Nasjonalparkstyret
for Reinheimen

Møteinnkalling

Utvalg: Nasjonalparkstyret for Reinheimen
Møtested: Teams
Dato: 31.03.2023
Tidspunkt: 09:00

Romsdalen LVO - dispensasjon - 2023 - oppføring av tilbygg / ombygging av hytte - Miriambu - Preben Sandborg Røe

Fasade Nord - FØR

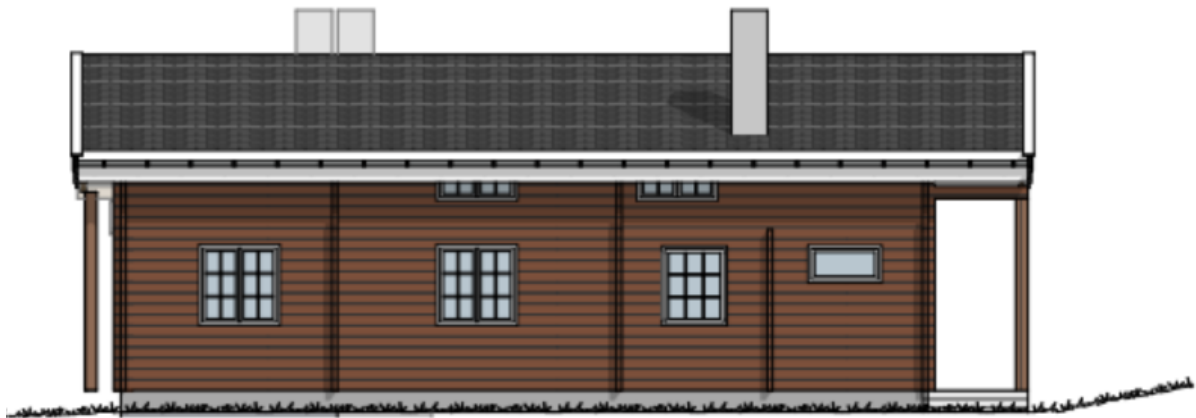
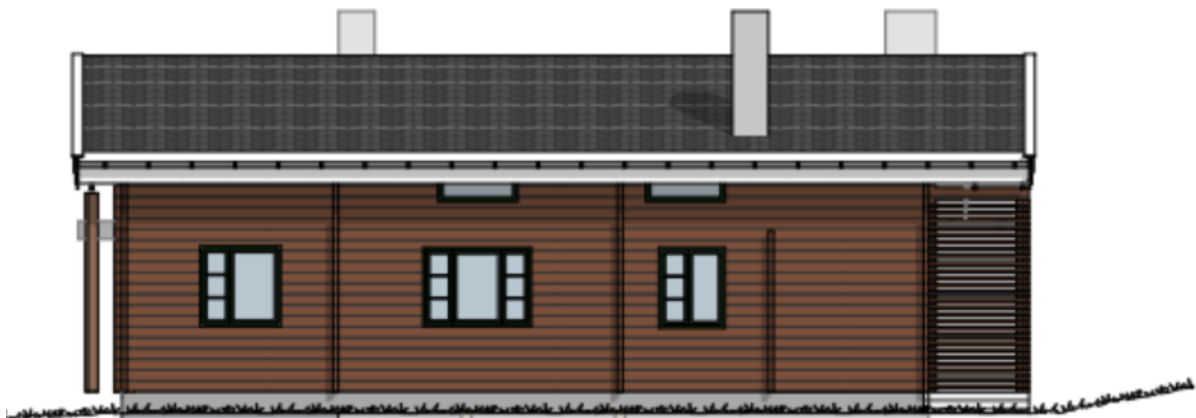
Vi har ingen merknader til rivinga av bod, eller sør-fløy. Fylkeskommunen stiller derimot spørsmål ved fleire av endringane i fasade, samt prinsippet som er valt for tilbygg. Fylkeskommunen vurderer at den føreslegne utvidinga mot sør gjer at den eksisterande hytta sine klare avgrensa volum og formspråk forsvinn. Ved at ein i søknaden riv saltaksfløya mot sør og erstattar det med eit volumet som ligg langs etter hovudfasaden så bidreg det til at hytta si opphavlege form vert meir uklar. Det som før var to tydelege saltaksvolum som saman danna ei L-forma fotavtrykk, er i søknaden vist som eitt enkelt volum som er trekt ut i breidda. Aller helst skulle vi her sett at ein her valte å bygge eit tilbygg som følger tradisjonen og det eksisterande påbyggingsprinsippet – med eit enkelt saltaksvolum som fører vidare det L-forma fotavtrykket.

Vi oppfattar det som eit noko uheldig grep å legge ei utviding som ei forlenging av eksisterande gesims, samt midtstilt på sør-fasaden. Grepet gjer at utvidinga mot sør glir saman med hovudvolumet. Ei plassering av eit tilbygg nedanfor gesims, som i dag, ville i større grad ha vidareført forma til hovudvolumet.

Med heimel i verneforskrift for Romsdalen landskapsvernområde § 3, pkt. 1.3. c), får Preben Sandborg Røe avslag på søknad om å bygge om hytta utifrå dei teikningar som ligg ved søknaden. Søkjer blir råda til å ta kontakt med Møre og Romsdla Fylkeskommune for å tilpasse teikningane av hytta slik at den passar betre inn i byggeskikken på Tunga.

Fasade Syd - FØR

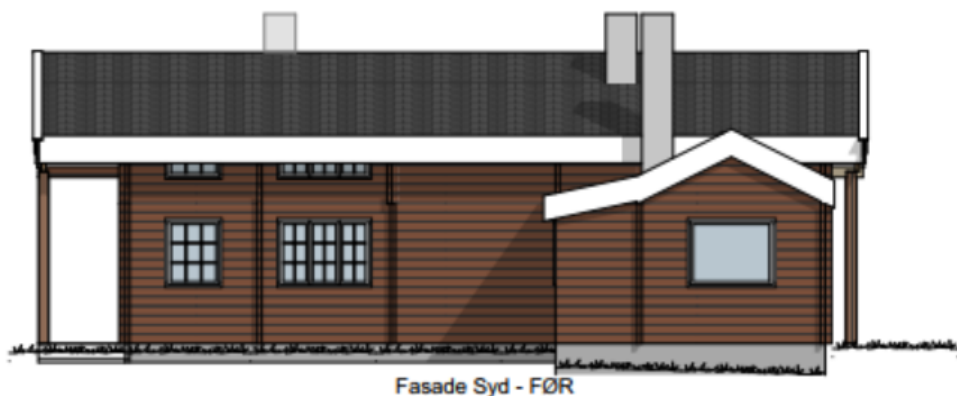
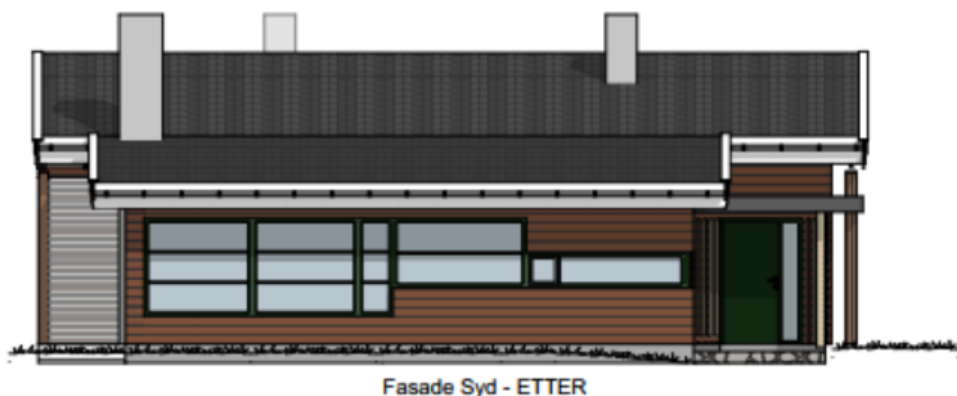
Når det gjeld utforminga av fasadane so oppfattar vi at fleire av vindauga verker noko tilfeldig plasserte. Fleire av fasadane får mykje større, og fleire, lysflater enn tidlegare. Dette slepp ljøs inn, men det slepp også ljøs ut på omgjevnadane når hytta er i bruk.

Fylkeskommunen vurderer at fasadane i søknaden med fordel kan justerast for å betre passe inn med byggeskikken på staden og for å i større grad ivareta landskapstilhøva på staden – i tråd med forvaltingsplana for Reinheimen landskapsvernområde.
